SPREMEMBE IN DOPOLNITVE DRŽAVNEGA PROSTORSKEGA NAČRTA ZA CESTO G2 - 108 HRASTNIK-ZIDANI MOST IN DEVIACIJO CESTE G1 - 5 RIMSKE TOPLICE-ZIDANI MOST-RADEČE

predlog SD DPN, OP in ŠV / PIZ – UR

POVZETEK ZA JAVNOST

FAZA predlog SD DPN

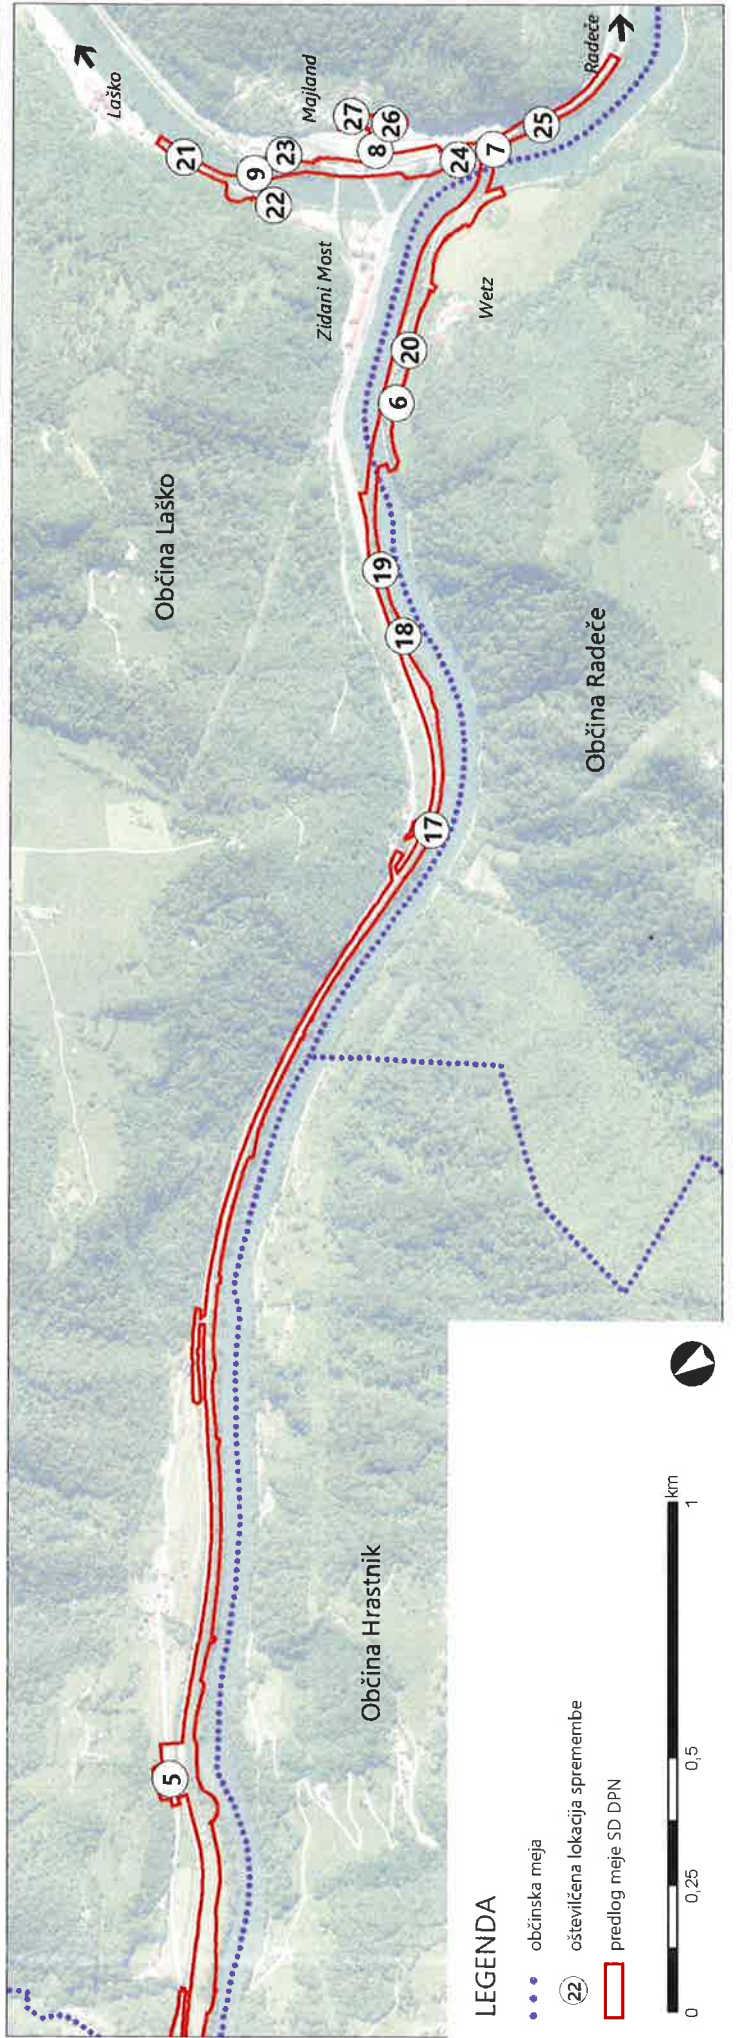
- 1 optimizacije poteka mostu 5 – 01 čez Savo v Hrastniku, ker se je spreminjala zasnova samega mostu,
- 2 vključitev Upravne stavbe Tovarne kemičnih izdelkov d.d. Hrastnik v območje urejanja z DPN (stavba se posledično ruši),
- 3 načrtovane izvedbe nadvoza 4 – 02 Kmicze, ker se z opornim zidom deloma posega izven območja DPN,
- 4 načrtovane izvedbe nadvoza Šavna peč in priključevanja na obstoječo lokalne ceste ter ureditev zemljiškokatraskega prikaza,
- 5 načrtovane izvedbe priključkov Podkraj in Suhadol,

6 optimizacije deviacije lokalne ceste Hrastnik-Radeče in priključka Wez,

7 optimizacije križišča 2 – 15 pri Zidanem Mostu, načrtovane izvedbe nadvoza 4 – 04 Majland,

8 optimizacije poteka mostu 5 – 04 čez Savinjo,

10 optimizacije poteka iztoka iz meteorne kanalizacije v profilu P65 glavne ceste G2 – 108,

11 sprememba poteka deviacije 1 – 02 dostopne ceste do zaseka Zlata luknja,

12 ureditev dostopne poti do objektov za naslovu Šavna Peč 20 in Šavna Peč 21,

13 optimizacije poteka iztoka iz prepusta 3 – 16 med profiloma P161 in P162 ob glavni cesti G2 – 108,

14 načrtovane izvedbe vkopne brežine med profiloma P157 in P163 ob glavni cesti G2 – 108, ker se deloma posega izven območja DPN,

15 ureditve jarka za odvodnjo zalednih voda med profiloma P180 in P181 glavne ceste G2 – 108 pri porušeni objektih Šavna Peč 28, ker deloma posega izven območja DPN,

16 ureditve nasipne brežine med profiloma P204 in P206 glavne ceste G2 – 108 pri obstoječem podvozu Suhadol, ker deloma posega izven območja DPN,

17 optimizacije poteka prepusta 3 – 30a in 3 – 30b v območju dostopne poti do sidišča žičnice Cicka med profiloma P332 in P333 glavne ceste G2 – 108, ker deloma posega izven območja DPN,

18 načrtovane izvedbe iztoka iz prepusta 3 – 31 med profiloma P351 in P352 glavne ceste G2 – 108, ker deloma posega izven območja DPN,

19 načrtovane izvedbe iztoka iz prepusta 3 – 32 med profiloma P358 in P359 glavne ceste G2 – 108, ker deloma posega izven območja DPN,

20 novega temelja in stebra zračnega SN voda preko Save med profiloma P380 in P381 glavne ceste G2 – 108,

21 načrtovane izvedbe podpornega zidu PK – 20 in ureditev glavne ceste G1 – 5 pri tovarni Apnec, ker deloma posega izven območja DPN,

22 načrtovane izvedbe podpornega zidu PK – 28 in ureditev posega izven območja DPN,

23 načrtovane izvedbe podpornega zidu PK – 21 in ureditev lokalne ceste Zidani Most-Obrežje pri mostu 5 – 04 čez Savinjo, ker deloma posega izven območja DPN,

24 načrtovane izvedbe posega kralnih zidov in brežin podvoza 3 – 01 in opornega zidu OK – 18 med profiloma R30 in R34 glavne ceste G1 – 5,

25 podaljšanja območja obdelave glavne ceste G1 – 5 med profiloma R85 in R90 ter podpornega zidu PK – 25,

26 načrtovane izvedbe nasipne brežine nove pešpoti ob deviaciji 1 – 04 dostopne ceste Majland, ker deloma posega izven območja DPN,

27 načrtovane izvedbe oporni zid OK – 22 ob deviaciji 1 – 04 dostopne ceste Majland, ker deloma posega izven območja DPN.
